Ministero dell' Ambiente e della Sicurezza energetica

Commissione Tecnica di Verifica dell'Impatto Ambientale – VIA e VAS

Parere n. 432 dell'11 aprile 2023

Progetto:	<p>Procedura di valutazione d'impatto ambientale ai sensi dell'art. 27 del D.Lgs 152/2006 e ss.mm.ii.</p> <p>Progetto di un impianto eolico denominato ALPHA 2 costituito da 11 aerogeneratori della potenza nominale sino a 6 MW per una potenza complessiva di 66 MW, da realizzarsi nel comune di Cerignola (FG).</p> <p>ID_VIP: 5869</p>
Proponente:	AEP S.r.l.

Figura n° 3 Stato degli impianti eolici esistenti, autorizzati o in corso di valutazione/autorizzazione

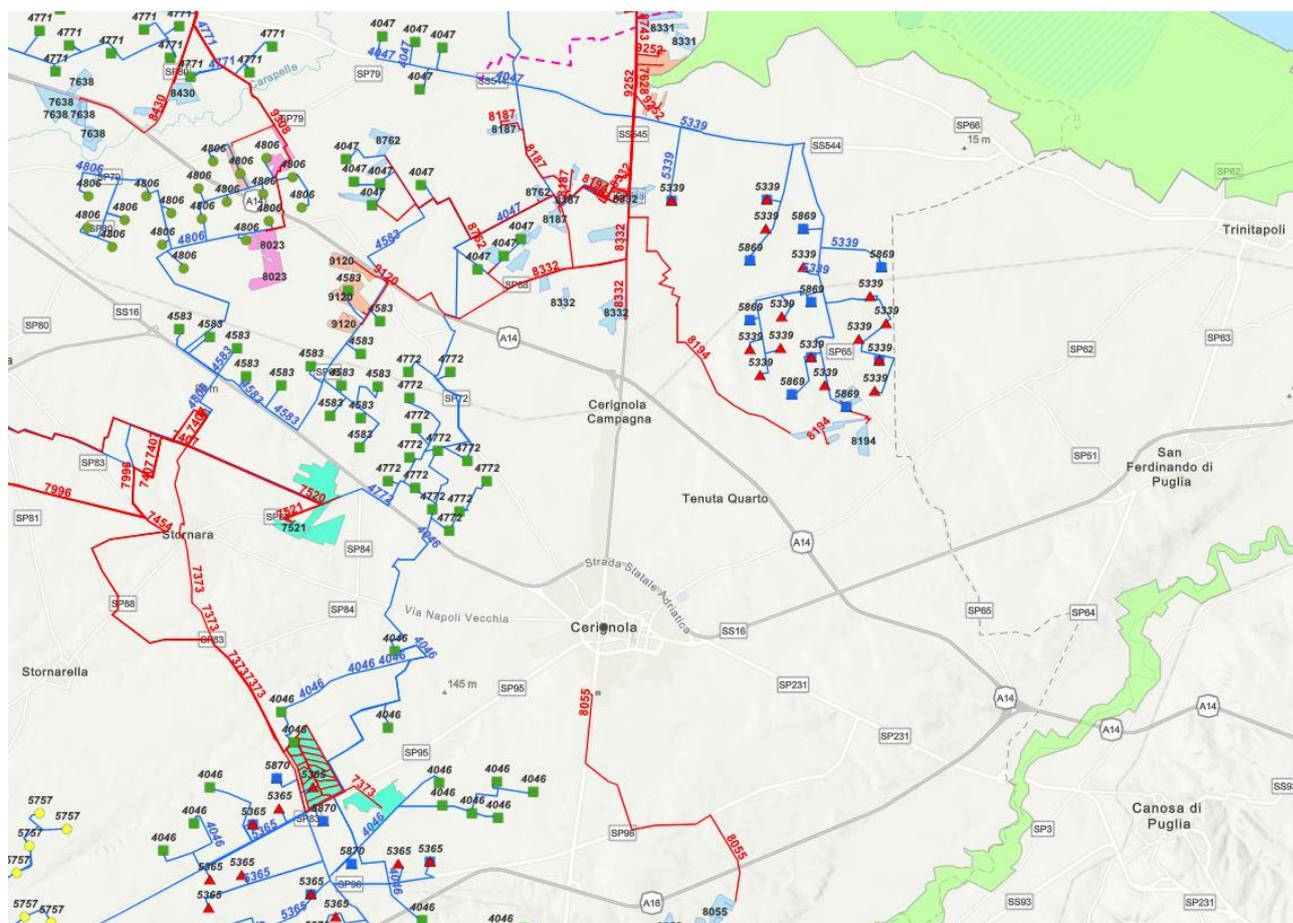
- Da una verifica d'ufficio sugli impianti in fase di istruttoria presso la CTVA e la Commissione PNRR si riportano la seguente tavola con l'ubicazione degli aerogeneratori e cavidotti nelle diverse fasi procedurali (figura n°3)
